金内俊一郎様邸 新築工事

INSPECTION RECORD

現場監査記録書

施工品質監査済証

1-2 防湿フィルム(べた基礎)

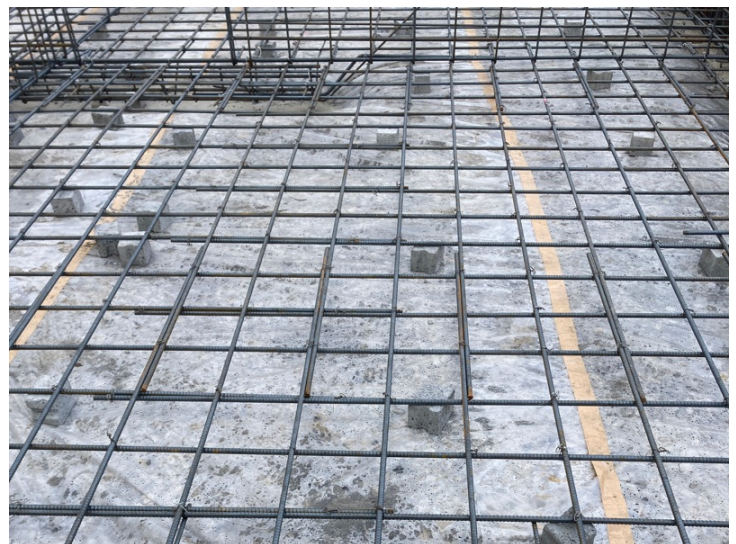
③重ね巾は(150ミリ)以上確保されている

1-3 底盤配筋(べた基礎)

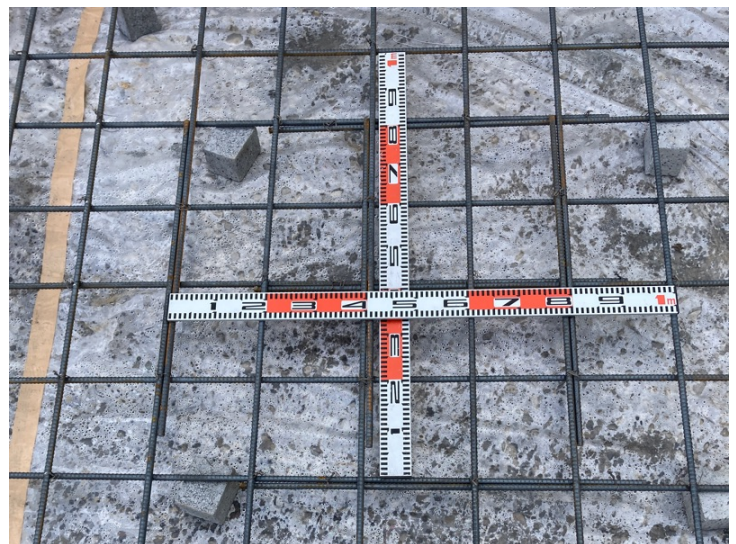
②底盤鉄筋太さは設計図書と一致している

4-2 屋根ルーフィング

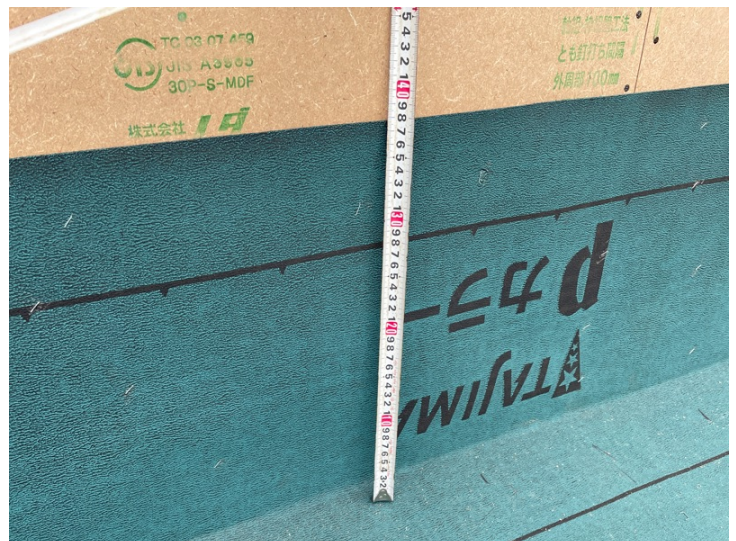
⑤壁部の立上りが250ミリ以上ある(ポーチ屋根パネル仕様除く)

5-2 外周部面材耐力壁

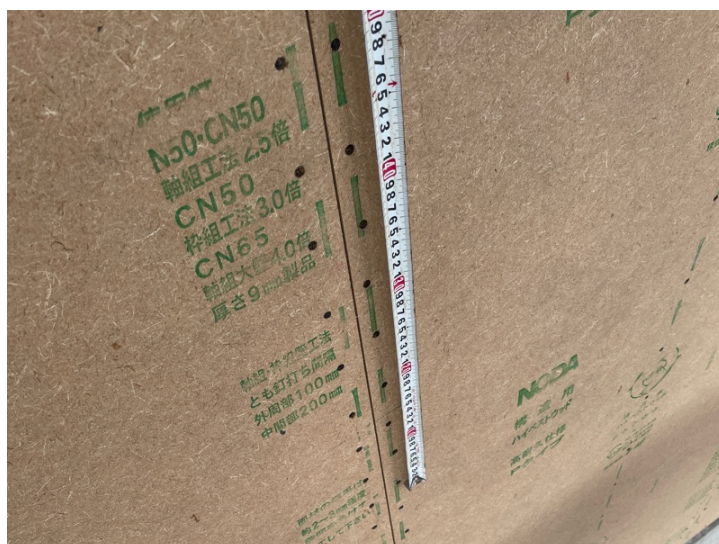
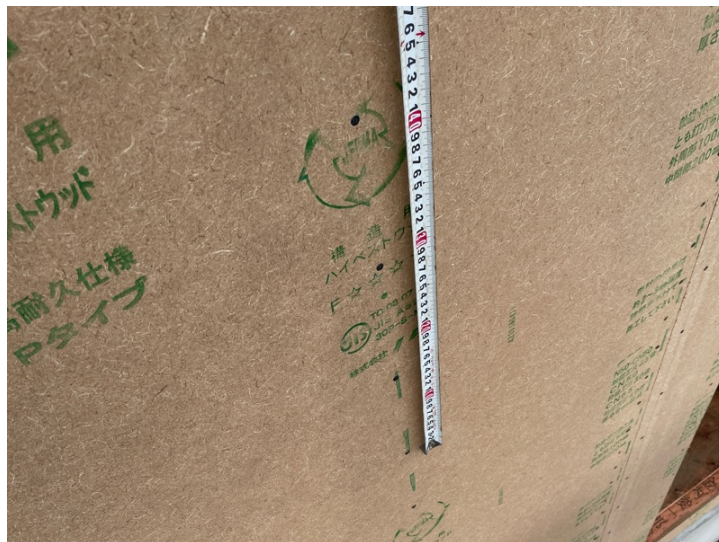
③外周部面材耐力壁の位置は設計図書通りである

5-2 外周部面材耐力壁

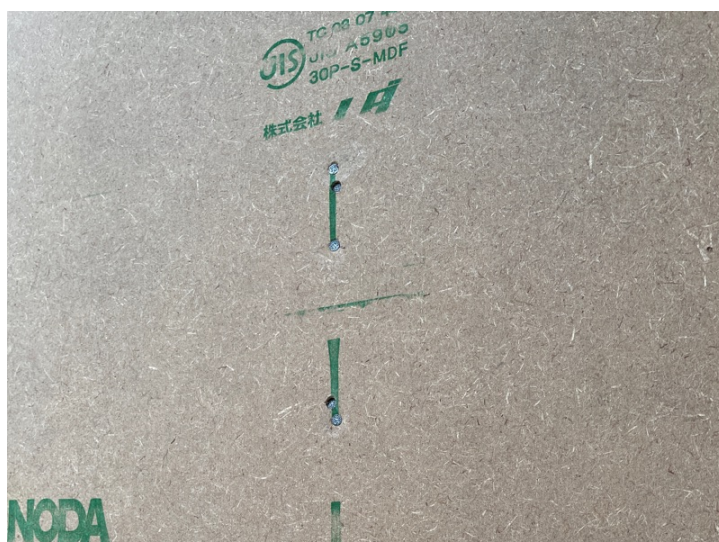
監査項目詳細	監査実施日	監査結果	対応状況	
①外周部面材耐力壁の種類は設計図書通りである	2021/5/22	完了	—	 監査 写真あり
②外周部面材耐力壁の厚さは設計図書通りである	2021/5/22	完了	—	 監査 写真あり
③外周部面材耐力壁の位置は設計図書通りである	2021/5/22	完了	—	 監査 写真あり
④外周部面材耐力壁の釘ピッチは基準通りである	2021/5/22	改善	2021/5/22	 監査 写真あり
⑤外周部面材耐力壁の釘打ち込み深さは(1ミリ)程度である	2021/5/22	改善	2021/5/22	 監査 写真あり
⑥外周部、面材耐力壁の釘の打ち外れが無い	2021/5/22	完了	—	
⑦外周部面材耐力壁外周部釘のへりあき寸法は基準通りである	2021/5/22	完了	—	
⑧外周部面材耐力壁外周部釘の種類は基準通りである	2021/5/22	完了	—

⑤外周部面材耐力壁の釘打ち込み深さは(1ミリ)程度である

■最終確認日 2021.5.22

6-1 現状の確認

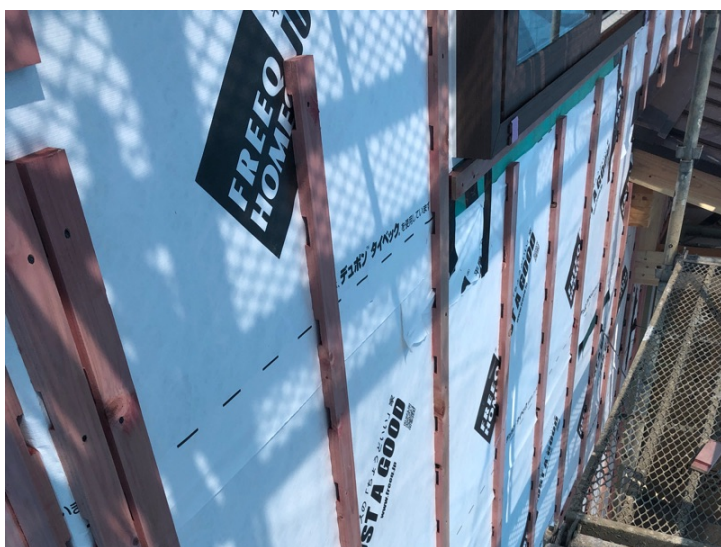
①防水シートの施工が確認できる

6-2 防水シート

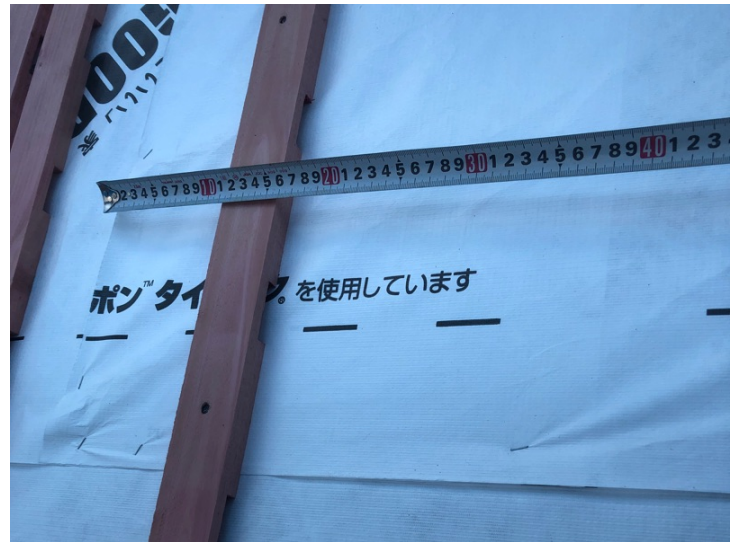
④防水シート重ね巾(左右)が(150ミリ)以上ある

7-2 壁断熱材

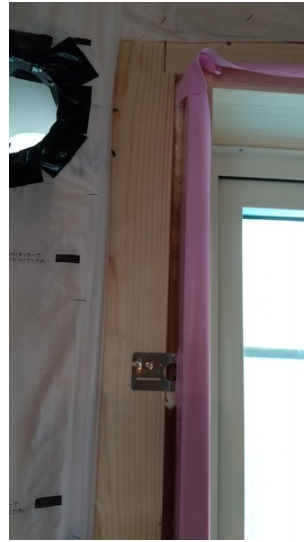
監査項目詳細	監査実施日	監査結果	対応状況	
①種類は設計図書通りである	2021/6/04	完了	—	 監査 写真あり
②厚さは確認できる資料と一致している	2021/6/04	完了	—	
③壁防湿層に破れが無い(繊維系)	2021/6/04	完了	—	
④壁断熱材切断部に防湿処理がある(繊維系)	2021/6/04	完了	—	
⑤狭小部の隙間に断熱材又は木材が挿入されている	2021/6/04	施工前	2021/6/18	 監査 写真あり
⑥梁下まで断熱材が充填されている	2021/6/04	改善	2021/6/04	 監査 写真あり
⑦断熱材の著しい隙間は(5ミリ)未満である	2021/6/04	完了	—	
⑧金物、配管廻りの防湿処理がある(繊維系)	2021/6/04	施工前	2021/6/10	 監査 写真あり
⑨防湿面は柱見付け面に取付られている(繊維系)	2021/6/04	完了	—

⑤狭小部の隙間に断熱材又は木材が挿入されている

■最終確認日 2021.6.18

8-1 現状の確認

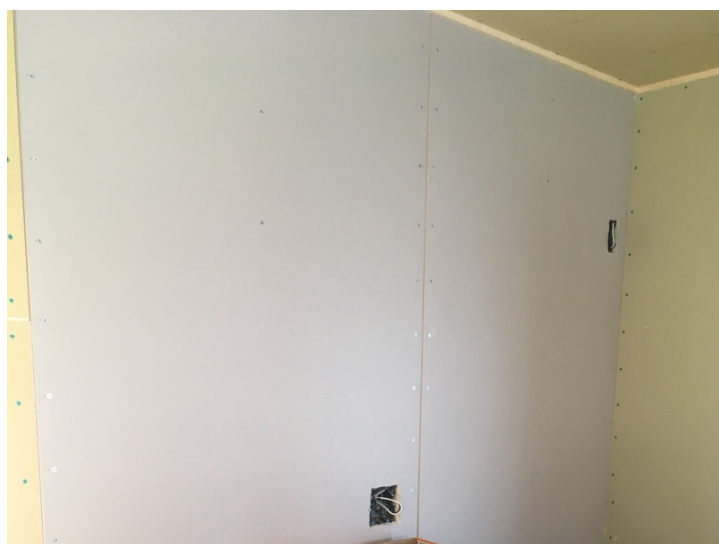
②天井ボードの施工が確認できる

8-2 壁ボード

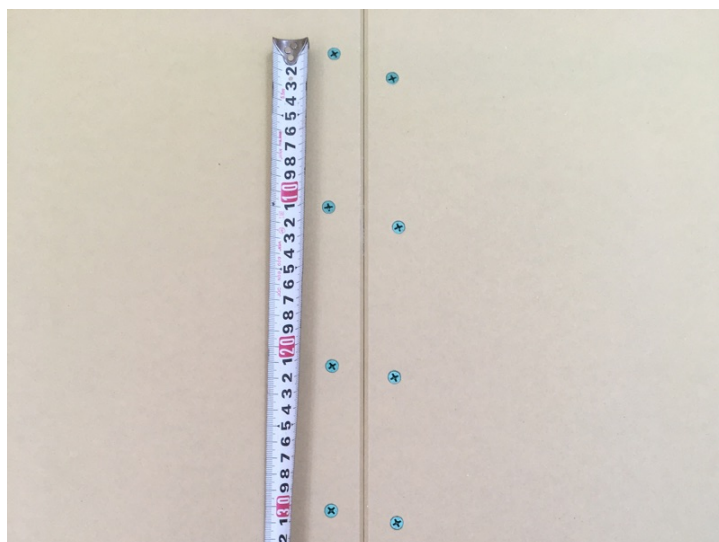
監査項目詳細				
①壁ボードの継目はVカット処理されている	2021/7/26	改善	2021/7/26	 監査 写真あり
②外周部のビスピッチ基準通りである	2021/7/26	改善	2021/7/26	 監査 写真あり
③内部のビスピッチは基準通りである	2021/7/26	完了	—	 監査 写真あり
④ボード端部のビスのへりあきは基準通りである	2021/7/26	完了	—	
⑤ビスの打込み深さは1ミリ程度である	2021/7/26	改善	2021/7/26	 監査 写真あり
⑥ビスの浮き、飛び出しが無い	2021/7/26	改善	2021/7/26	 監査 写真あり
⑦壁ボードの割れが無い	2021/7/26	改善	2021/7/26	 監査 写真あり

②外周部のビスピッチ基準通りである

■最終確認日 2021.7.26

8-2 壁ボード

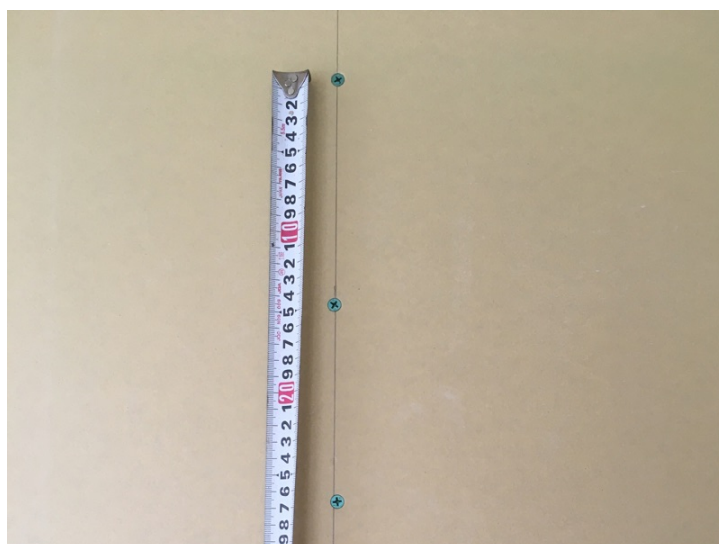
③内部のビスピッチは基準通りである

8-2 壁ボード

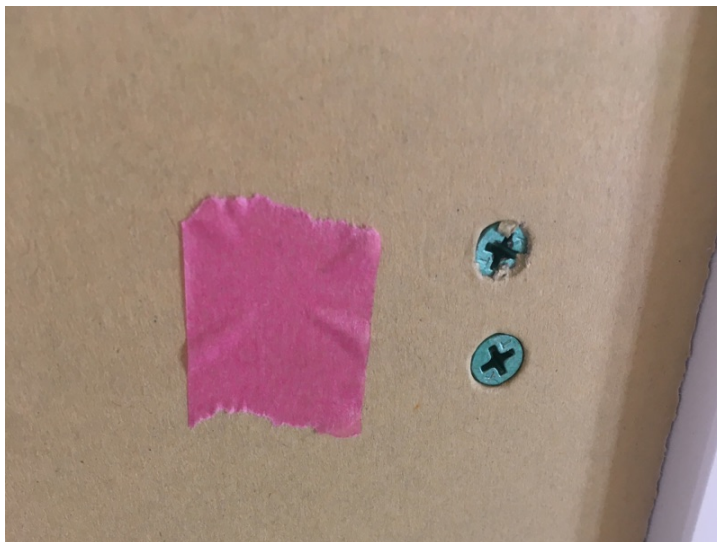
⑤ビスの打込み深さは 1ミリ程度である

■最終確認日 2021.7.26

8-2 壁ボード

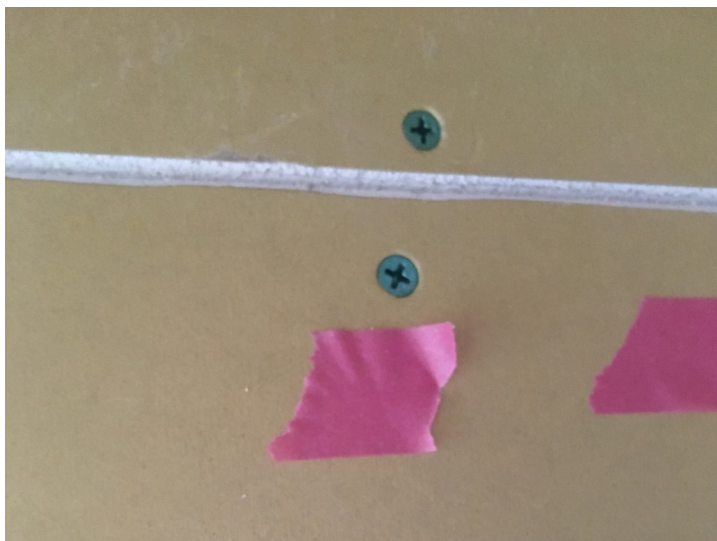
⑥ビスの浮き、飛び出しが無い

■最終確認日 2021.7.26

8-2 壁ボード

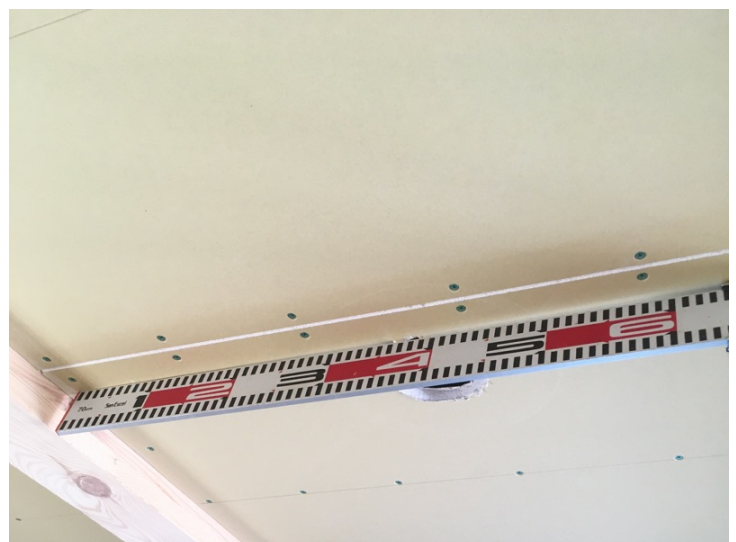
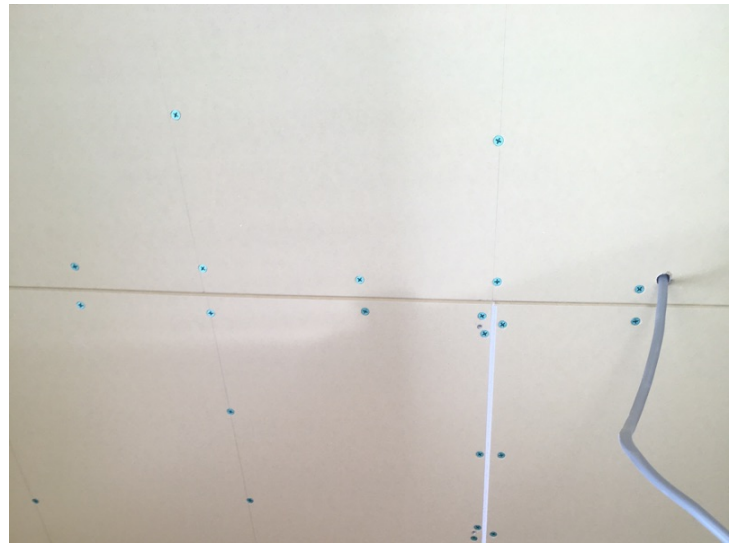
⑦壁ボードの割れが無い

■最終確認日 2021.7.26

8-3 天井ボード

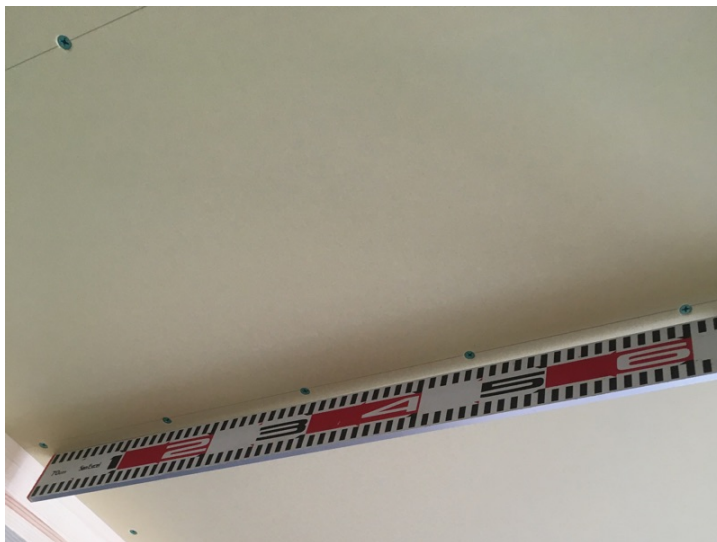
③内部のビスピッチは基準通りである

8-3 天井ボード

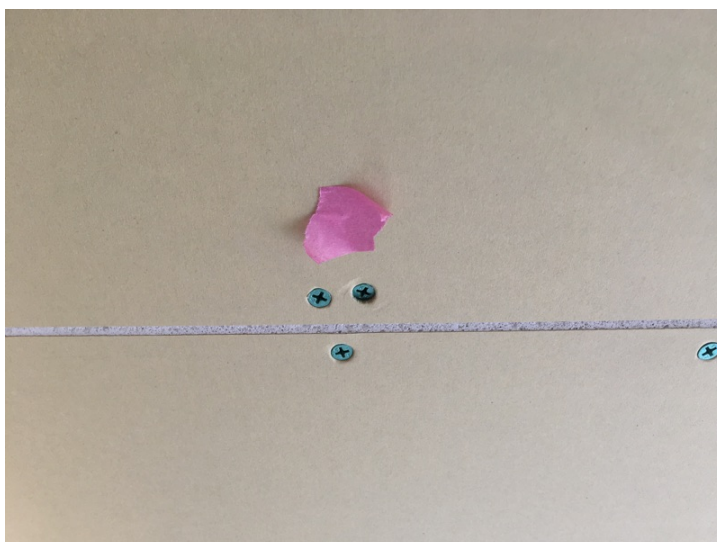
監査項目詳細				
①天井ボードの継目はVカット処理されている	2021/7/26	完了	—	
②外周部のビスピッチ基準通りである	2021/7/26	改善	2021/7/26	 監査 写真あり
③内部のビスピッチは基準通りである	2021/7/26	完了	—	 監査 写真あり
④ボード端部のビスのへりあきは基準通りである	2021/7/26	完了	—	
⑤ビスの打ち込み深さは1ミリ程度である	2021/7/26	改善	2021/7/26	 監査 写真あり
⑥ビスの浮き、飛び出しが無い	2021/7/26	完了	—	
⑦天井ボードの割れが無い	2021/7/26	完了	—

⑤ビスの打ち込み深さは1ミリ程度である

■最終確認日 2021.7.26

8-4 内部面材耐力壁

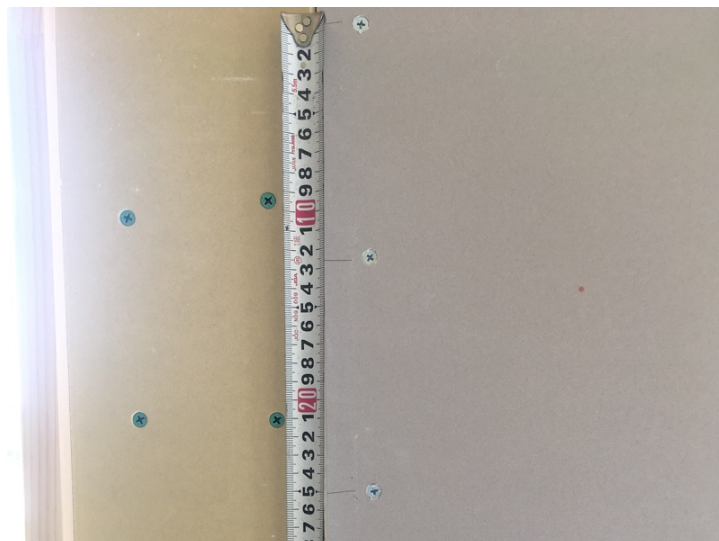
③内部面材耐力壁の位置は設計図書通りである

9-2 外装材・サッシ

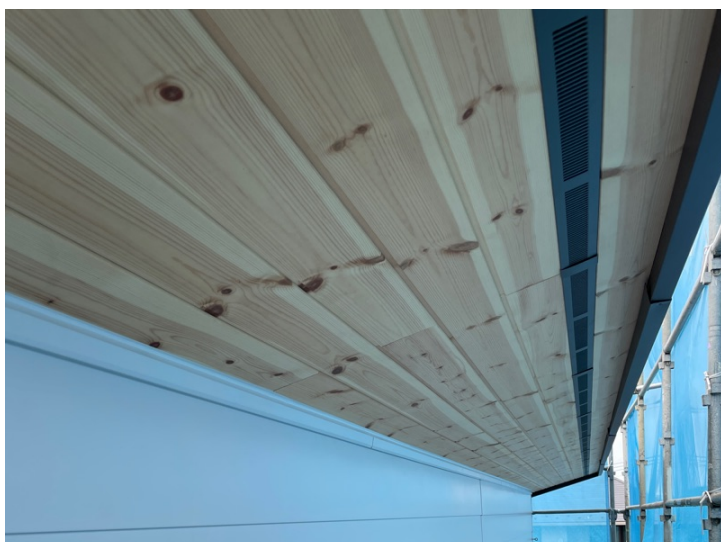
④水切り上の通気空間が基準通りに確保されている(サイディング)

10-4 内部床の仕上

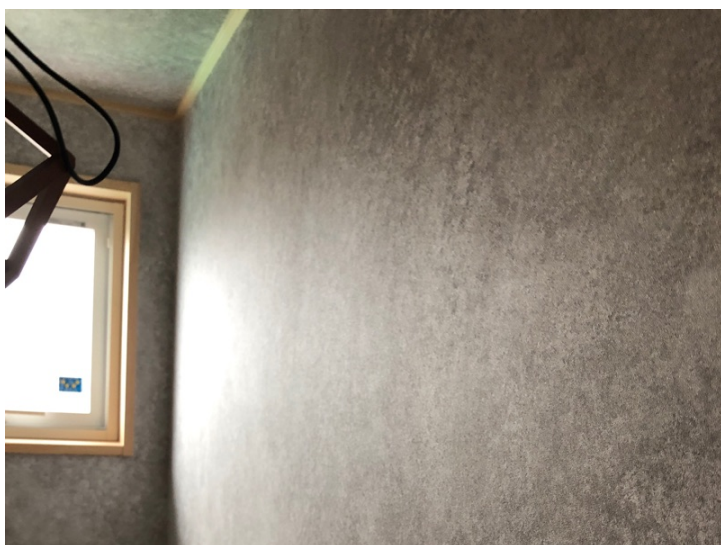
④床仕上材に目立つキズが無い

10-5 壁の仕上

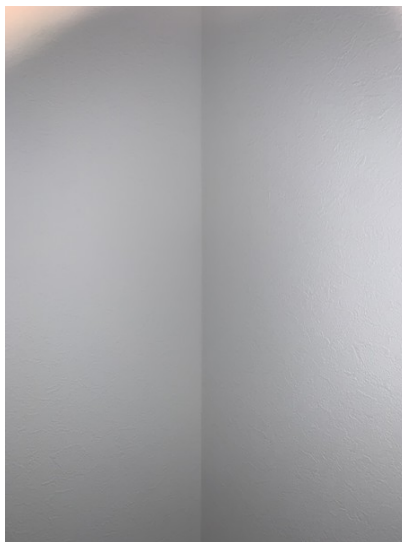
監査項目詳細	監査実施日	監査結果	対応状況	
①壁材の種類は設計図書通りである	2021/9/03	完了	—	 監査 写真あり
②端部ボンドコークの切れが無い	2021/9/03	改善	2021/9/13	 監査 写真あり
③壁仕上材に目立つキズが無い	2021/9/03	完了	—	
④巾木の取付忘れ、浮き、外れが無い	2021/9/03	完了	—	 監査 写真あり
⑤壁の垂直精度に大きな不具合が無い	2021/9/03	完了	—	 監査 写真あり

②端部バンドコークの切れが無い

■最終確認日 2021.9.13

10-5 壁の仕上

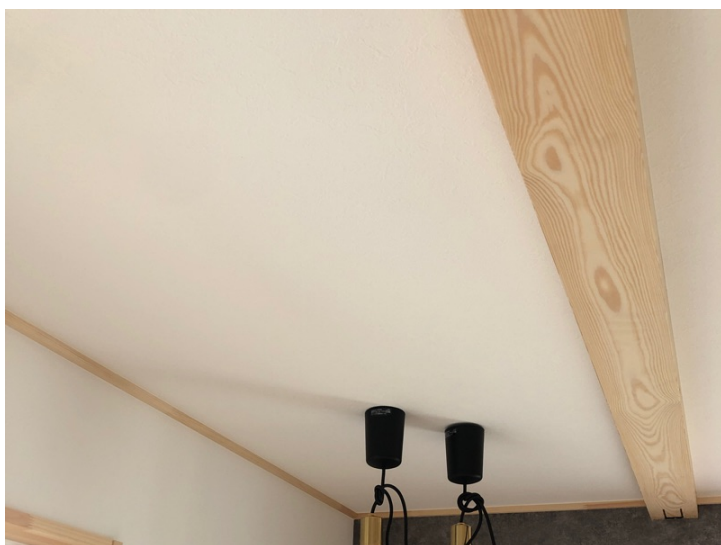
⑤壁の垂直精度に大きな不具合が無い
